**Oggetto:** [ID: 9825] **Procedura di Valutazione di impatto ambientale (V.I.A.), ai sensi dell'art. 23 del D.Lgs. 152/2006, e s.m.i., relativa al progetto di impianto agrivoltaico denominato "OLMEDO", sito nei comuni di Olmedo e di Sassari, con potenza 132,126 MWp, con annesso sistema di accumulo a batterie di potenza 40 MW, comprese opere di connessione alla R.T.N. Proponente: Lightsource Renewable Energy Italy SPV 12 S.r.l. I. Autorità Competente: Ministero dell'Ambiente e della Sicurezza Energetica (M.A.S.E.). Trasmissione osservazioni sulle integrazioni volontarie**

**Oggetto: [ID: 9825] Procedura di Valutazione di impatto ambientale (V.I.A.), ai sensi dell'art. 23 del D.Lgs. 152/2006, e s.m.i., relativa al progetto di impianto agrivoltaico denominato "OLMEDO", sito nei comuni di Olmedo (SS) e di Sassari, con potenza 132,126 MWp, con annesso sistema di accumulo a batterie di potenza 40 MW, comprese opere di connessione alla R.T.N. Proponente: Lightsource Renewable Energy Italy SPV 12 S.r.l.- Autorità Competente: Ministero dell'Ambiente e della Sicurezza Energetica (M.A.S.E.).**

**ID: 9825] Procedura di Valutazione di impatto ambientale (V.I.A.), ai sensi dell'art. 23 del D.

Comuni di Sassari e  
Olmedo  
Loc. Brunestica  
Impianto agrivoltaico

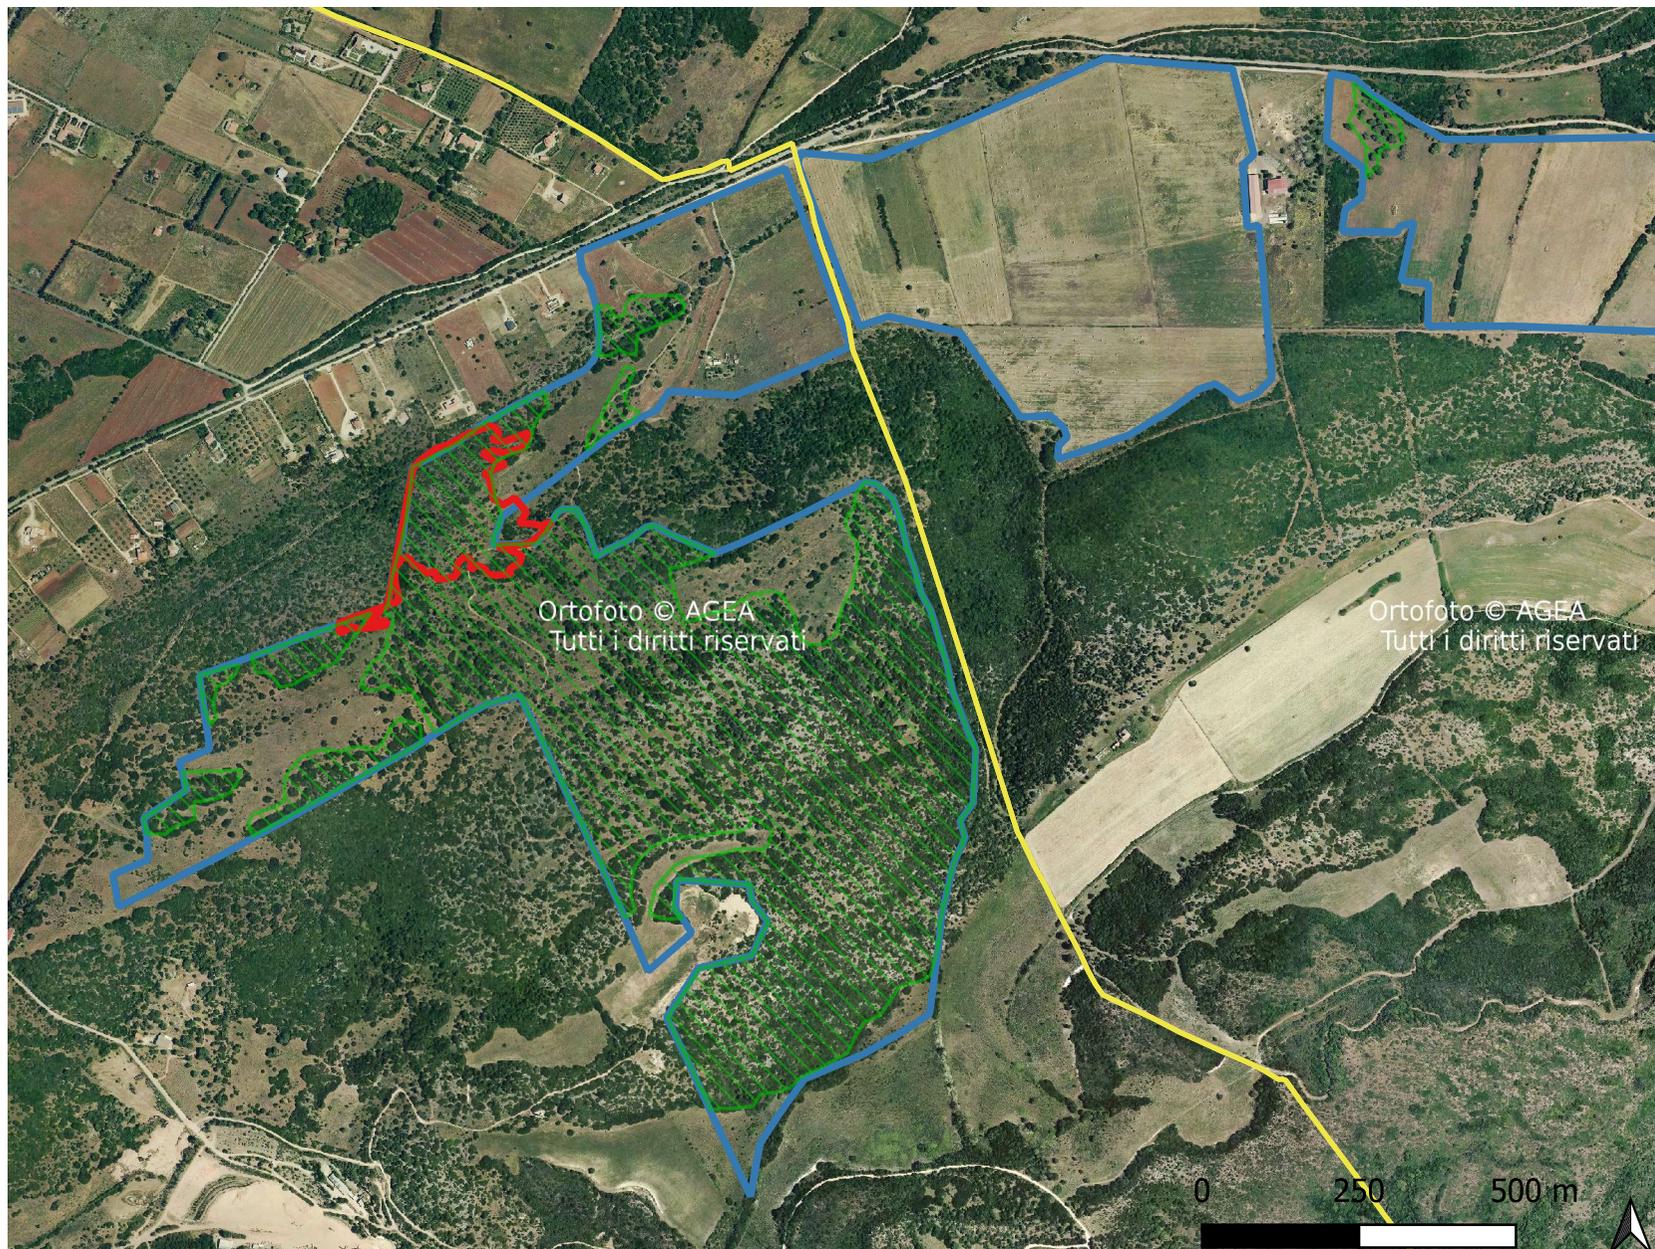
In riferimento alla nota n. 49687 del 19.10.2023 del Servizio tutela del paesaggio Sardegna settentrionale Nord-Ovest (nostro protocollo n. 72575 del 20.10.2023), con la quale si richiedeva un'integrazione mediante elaborato cartografico contenente una perimetrazione dell'area interessata da vegetazione assimilabile a bosco, si comunica che in allegato alla presente nota si riportano le aree assimilabili a bosco cartograficamente rappresentate.

Nella stesso elaborato cartografico, si evidenzia l'area percorsa da incendio e un'altra area assimilabile a bosco interessata dagli interventi ma non evidenziata negli elaborati progettuali presentati. Si conferma, altresì, quanto già espresso con note n. 70747 del 13.10.2023 e n. 71571 del 17/10/2023 del Servizio scrivente, ovvero che relativamente alla Corine Land Classification riportata nell'allegato LS16386\_OLMEDO\_ALL\_0\_H\_D\_REL\_PEDO\_con\_PM\_-\_CORINE\_LAND\_CLASSIFICATION-signed.pdf, le superfici classificate come USD 3241e USD 3231 nel territorio del Comune di Olmedo, possiedono i requisiti di area assimilabile a bosco in quanto macchia mediterranea a diversi stadi di sviluppo, in applicazione del D.Lgs 34/2018 e della L.R. 8/2016.

Tale requisito è posseduto anche dalla modesta superficie ricadente nel Comune di Sassari riportata nell'allegato alla presente nota.

Si allega elaborato cartografico con evidenziate le aree assimilabili a bosco.
